Sprievodná a súhrnná technická správa – doplnenie 11/2022

k pôvodnej správe z 09/2011 a 18.3.2014

Názov akcie: Rekonštrukcia Spišského hradu, Románsky palác a Kapitánsky dom – 2. etapa

Predmetom zmeny č. 1 a doplnenia realizačnej projektovej dokumentácie je:

Aktualizácia 03/2020:

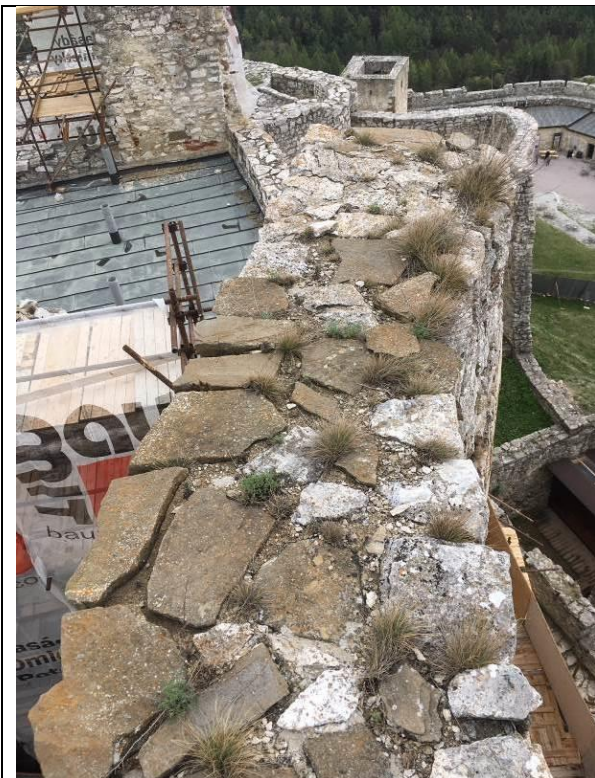
Pôvodne sme v projekte uvažovali iba so škárovaním koruny murív nad terasou, teraz je potrebné realizovať aj obnovu zvislých murív, a to reštaurátorským spôsobom, tak ako je už vykonaná obnova murív v podbrání a nad strechou kapitánskeho domu s použitím trassových materiálov Fi TUBAGG. Západná fasáda zo strany románskeho nádvorja spolu so sanáciou vypadnutých častí stien nad bralom je obnovená po korunu v r. 2019. Doplnené je škárovanie aj zvislých murív ako pokračovanie podbránia a kap. domu, ako aj premurovanie rozpadnutej koruny murív nad terasou. Korunu všetkých murív bude potrebné rozobrať cca do 300-600 mm a nanovo premurovať a škárovať trassovou škárovacou hmotou. **Nutné je dodržať farebnosť a technologický postup ako bol aplikovaný pri kapitánskom dome, aby bola zabezpečená jednotnosť vzhľadu celého objektu po obnove.** Škárovanie koruny musí zabezpečiť plynulý odtok vody.

- Pôvodne bolo uvažované iba so škárovaním koruny murív nad terasou, teraz dopĺňujeme škárovanie aj zvislých murív ako pokračovanie podbránia a kapitánskeho domu, ktoré prebehlo v 1. etape;
- Korunu všetkých murív bude potrebné rozobrať cca do 40 cm - 60 cm a nanovo premurovať a vyškárovať, dôsledne dbať na správnu väzbu muríva, hlbšie trhliny a dutiny zainjektovať;
- Vyprotézovať oderodované nárožia objektov z pieskovcových blokov (aj na kaplnke);
- Na koruny murív používať prioritne travertínový kameň, ktorý lepšie vyhovuje poveternostným podmienkam a nepodlieha vode a mrazom.

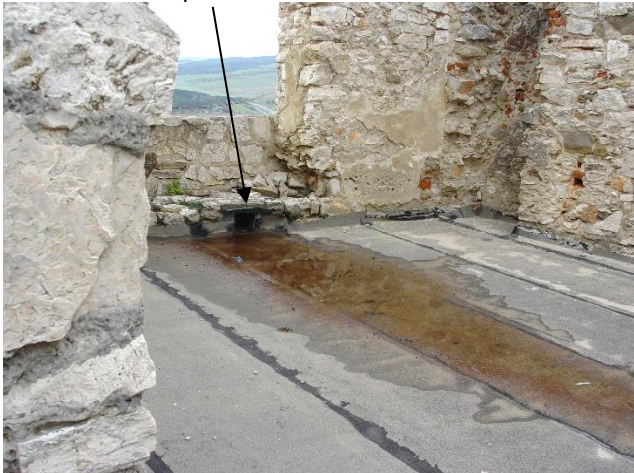
Po zrealizovaní sond bolo zistené, že nad klenbami prízemnia sa nenachádza predpokladaný násyp zo stavebnej sute, ale škvára z poslednej obnovy (80-te roky 20. stor.)

Škvára z násypov a hydroizolačné vrstvy budú odstránené a uložené na skládku odpadu. Práce budú realizované pod dohľadom archeológa a architekta v rámci realizovaných pamiatkových výskumov (archeologický a architektonicko – historický). V prípade nálezu pôvodnej sute, bude aplikovaný pôvodne navrhovaný postup, t.j. násypy budú archeologicky preskúmané.

Rub klenieb a bočné steny po odstránení škváry budú celoplošne očistené a odsolené mletou buničinou.

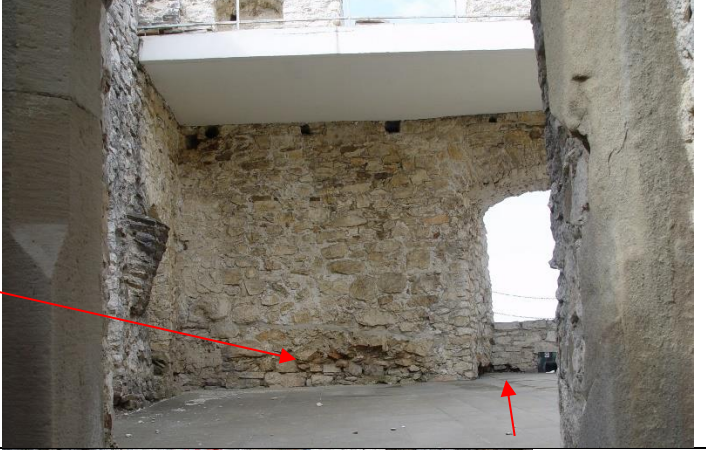
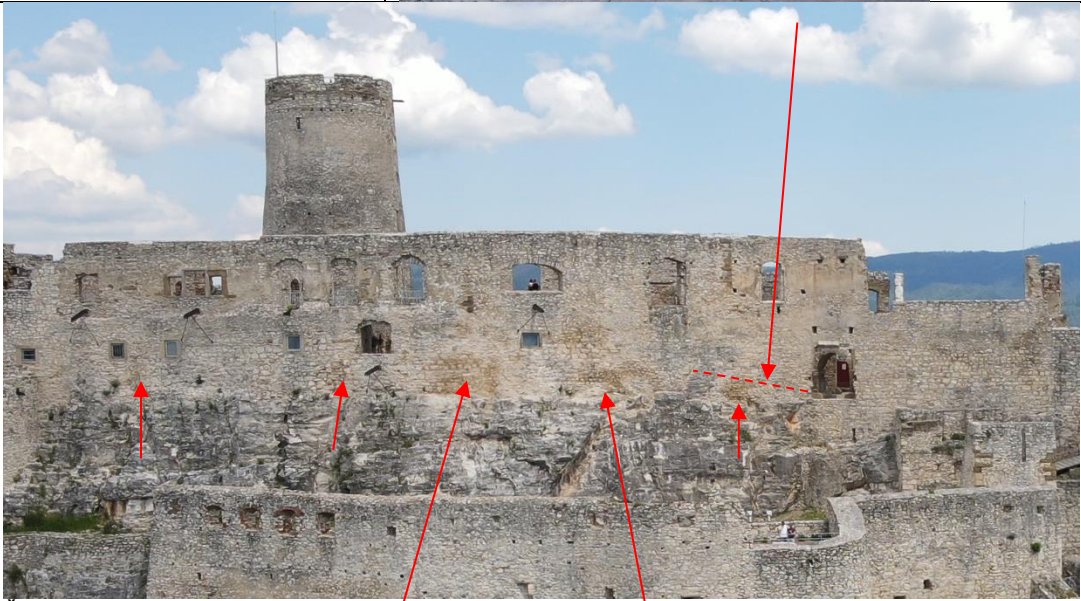
Okrem toho budú búracie práce doplnené o nasledovné nové položky:

Trasovanie káblových
rozvodov po povrchu

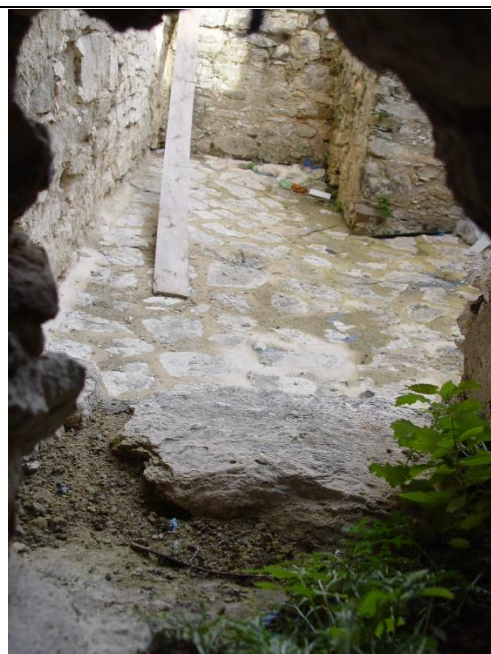
Trasovanie káblov
